資料No.	G 118202
作成	平成4年11月26日

過電流ロック形高圧氣中負荷開閉器用制御箱
(方向性地絡継電器)の不必要動作について

株式会社 戸上電機製作所
技術部

図1

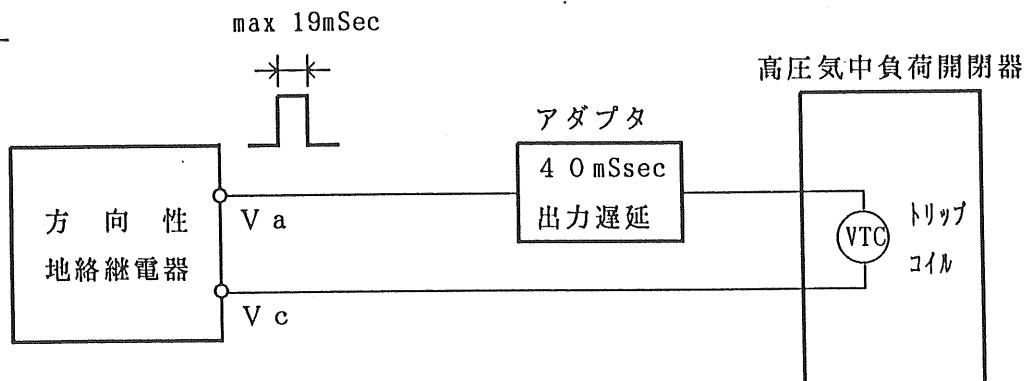
当社の対策と致しましては、図1に示すアダプタを取付ける事により不必要動作を防止したいと考えています。

アダプタ取付による不必要動作防止の原理を図1に示します。

図1において、方向性地絡継電器から最大19mSecの誤信号が出力されますが、アダプタの遅延回路により、その信号を吸収させることにより、不必要動作を防止することができます。

尚、実際の地絡事故の場合にもトリップ信号出力が40mS遅延しますが、変電所CBのタイマは0.9秒設定であるため、時間協調に全く問題ありません。

図2 アダプタ形状

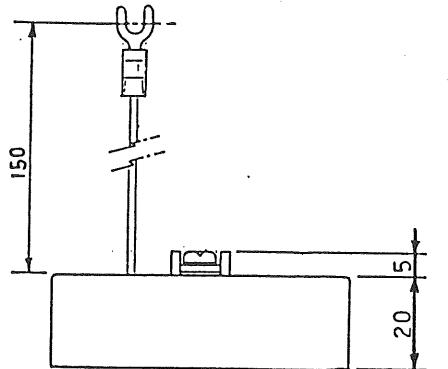
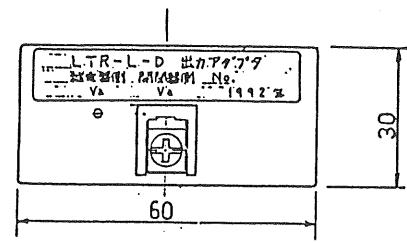
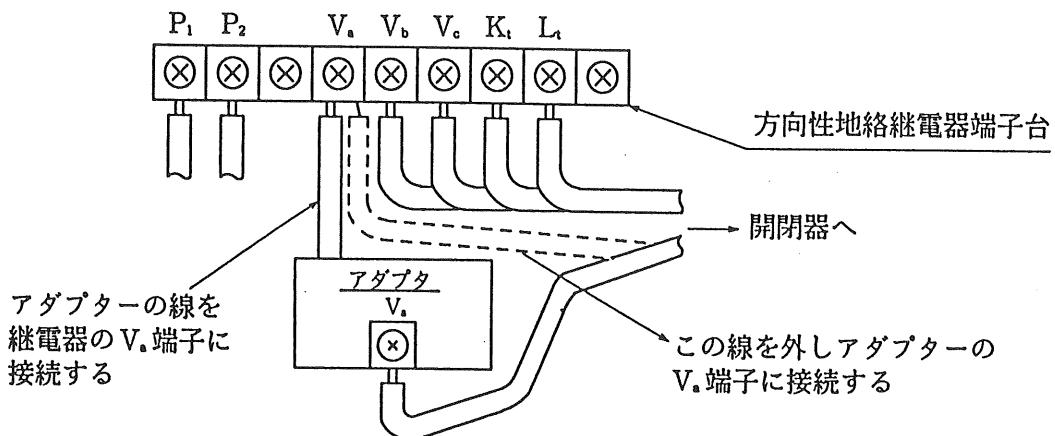
アダプタ性能を表2に示します。このアダプタにつきましては、当社にて十分な試験を実施しております。従って、実用上恒久対策として問題なく使用できるものです。
